INTERROGAZIONE DEL 19 DICEMBRE 2012

Oggetto fruibilità del Parcheggio Pubblico di via Dante/Vallona.

RILIEVO FOTOGRAFICO

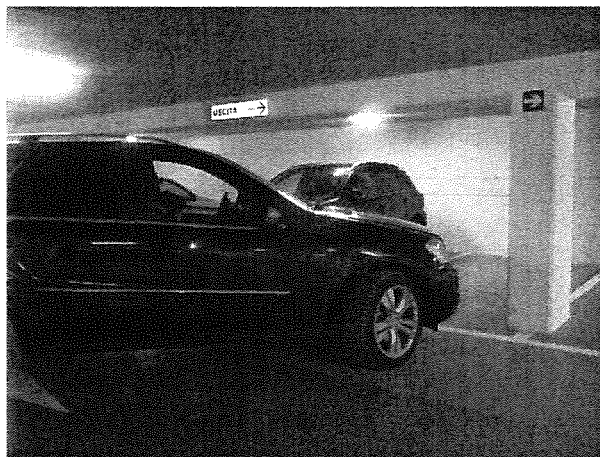
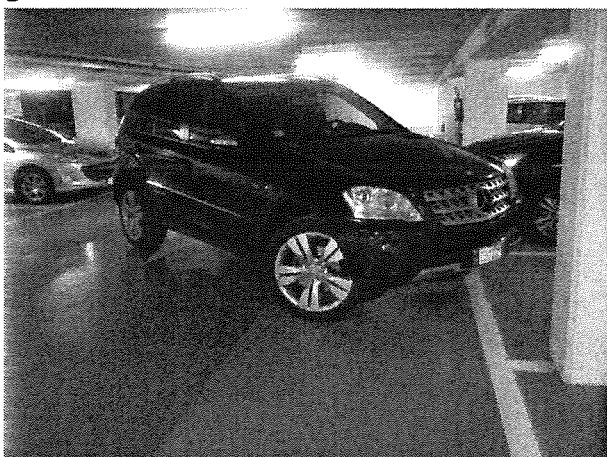
- che, così come evidenziato dalle allegato foto, è stata verificata la manovra di parcheggio nel 9° stallo del piano terra vicino all'ingresso con esito negativo;

1. come mai gli stalli siano stati dimensionati da m 2,43 x 4,99 (interasse striscia blu);
2. come mai lo spazio di accesso tra pilastro ed interasse striscia blu sia di soli m 2,17;

Dalle immagini si evidenzia chiaramente come un SUV, grande ma non il più grande, nonostante la manovra sia iniziata al limite della corsia di manovra di ragguardevoli m 6,70 (foto 1) non riesca a parcheggiare nello stallo posto tra il pilastro ed un SUV di medie dimensioni (foto 2, 3 e 4).
